Keuringsverslag van een elektrische laagspanning- en zeer lage spanningsinstallatie

NIET CONFORM

Straatnaam Palinghuizen
Huisnummer 148
Busnummer 101 (app 1)
Postcode 9000
Gemeente Gent
Land België

Controlebezoek van een huishoudelijke installatie volgens (KB 08/09/2019) - AREI Boek 1- 6.5. en 4.2.4.3.

Afbeelding schakel- en verdeelbord:

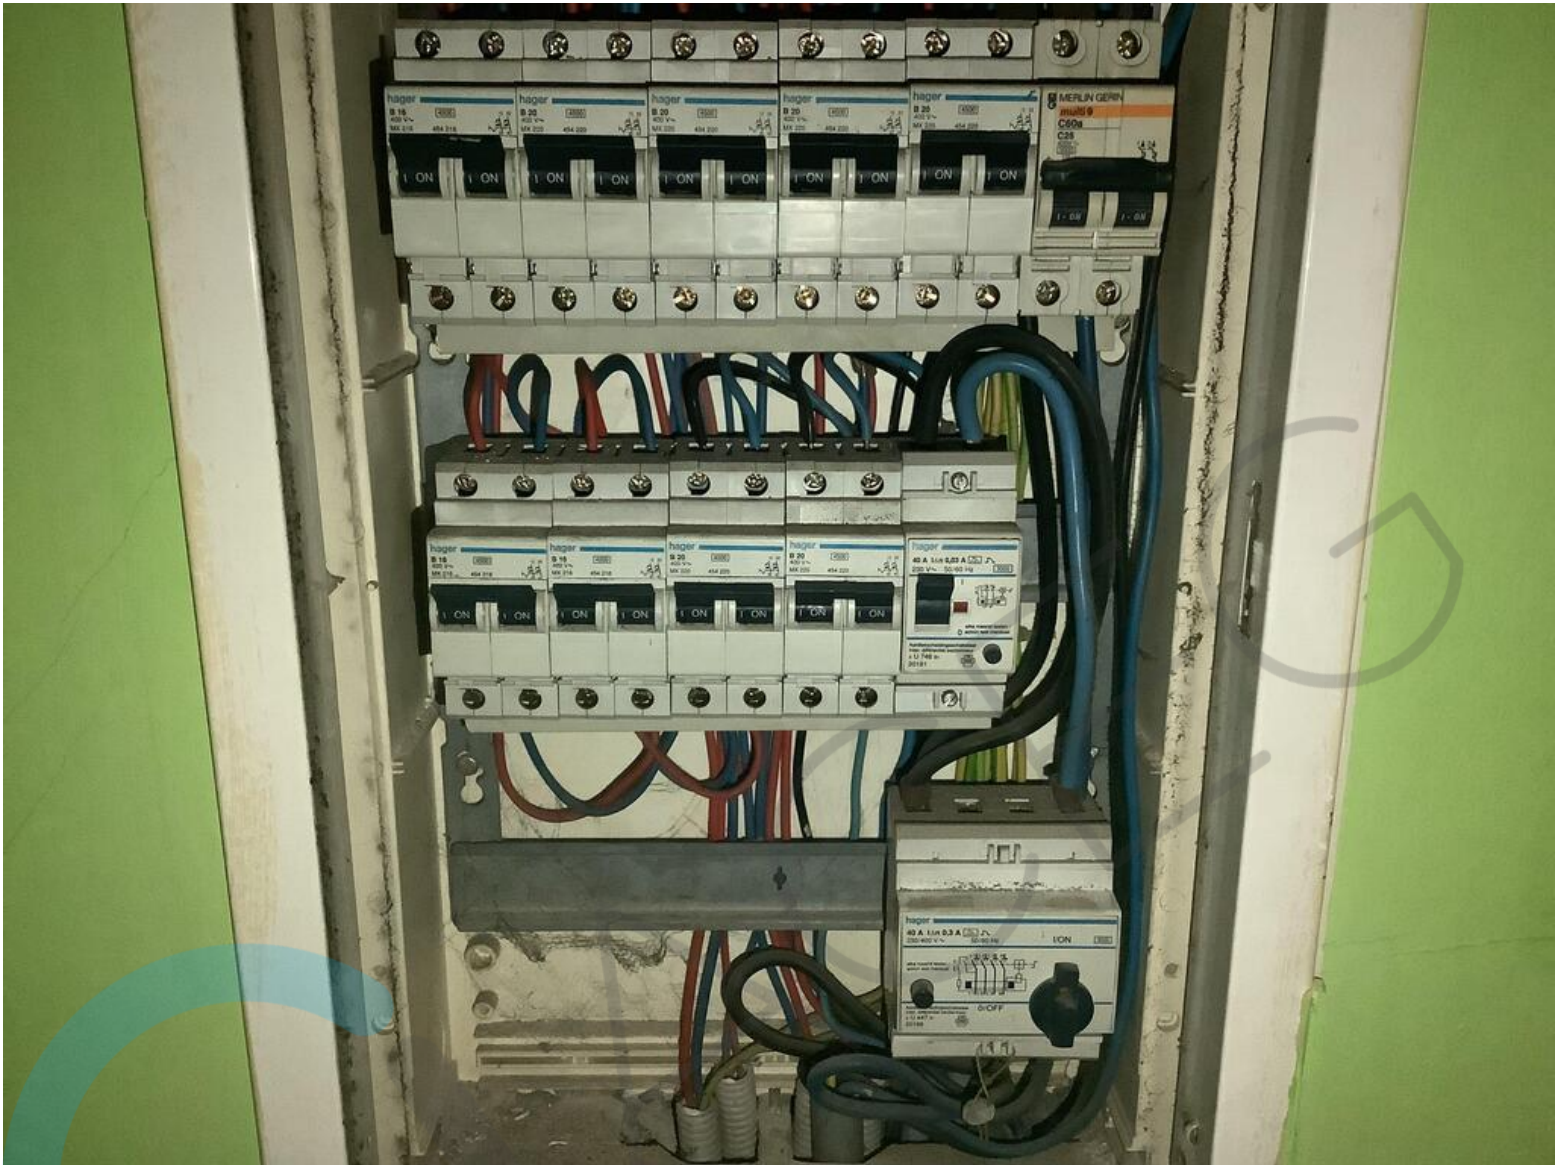
18.08 De geleiders van het type VOB moeten in daarvoor bestemde buizen, kabelgoten geïnstalleerd worden. (Boek 1 Onderafdeling 5.2.9.3. en 5.2.9.6.) CV ruimte

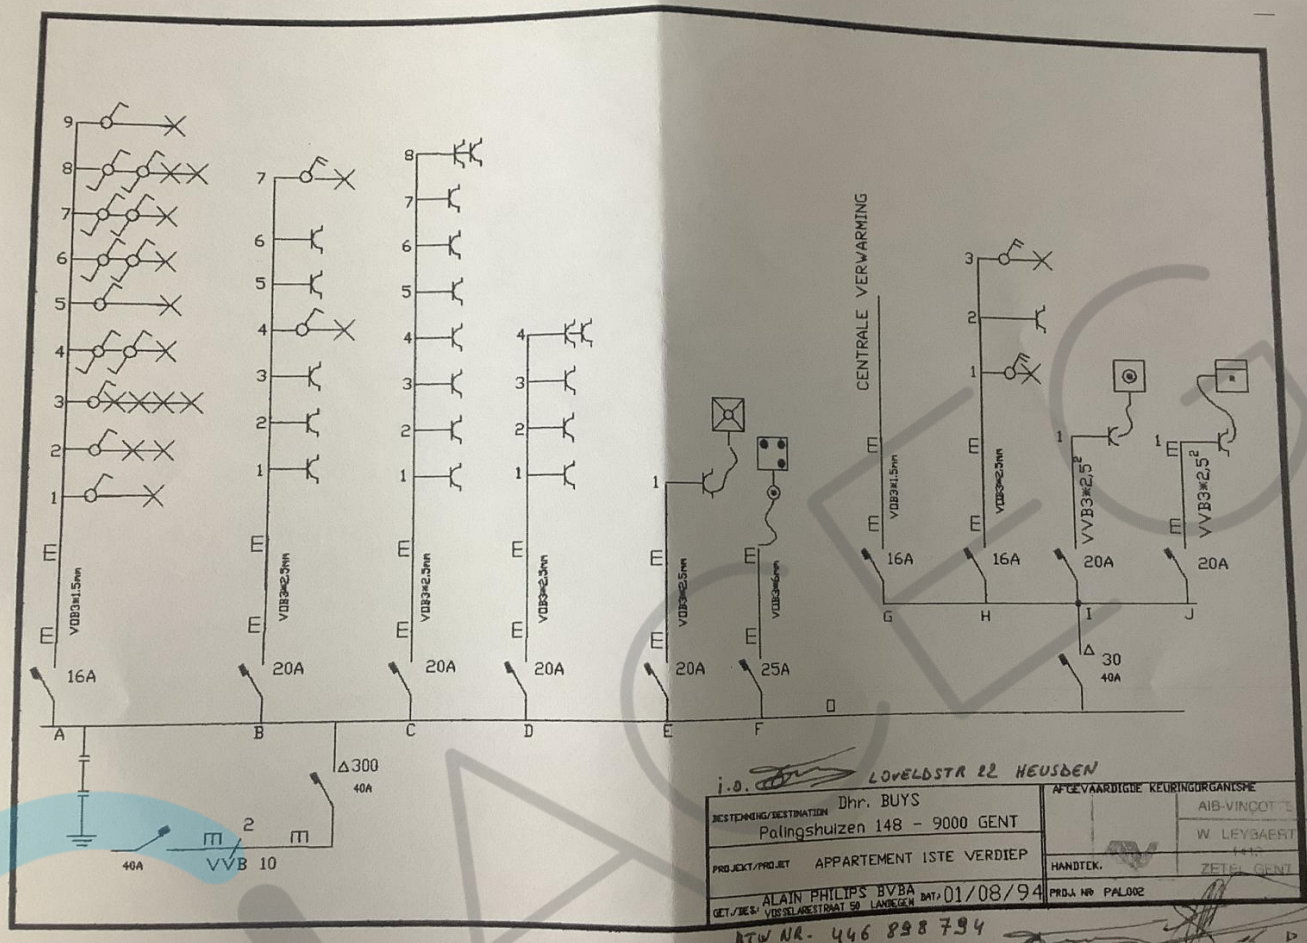
11.01 Eëndraadschema van de installatie is te voorzien en/of te vervolledigen. (Boek 1 Afdeling 2.12 - 2.13 en 3.1.2 en 9.1.2)

11.02 Situatieschema van de installatie is te voorzien en/of te vervolledigen. (Boek 1 Afdeling 2.12 - 2.13 en 3.1.2 en 9.1.2)

11.03 Schema(s) stemt (stemmen) niet overeen met de werkelijkheid. (Boek 1 Afdeling 2.12 - 2.13 en 3.1.2 en 9.1.2)
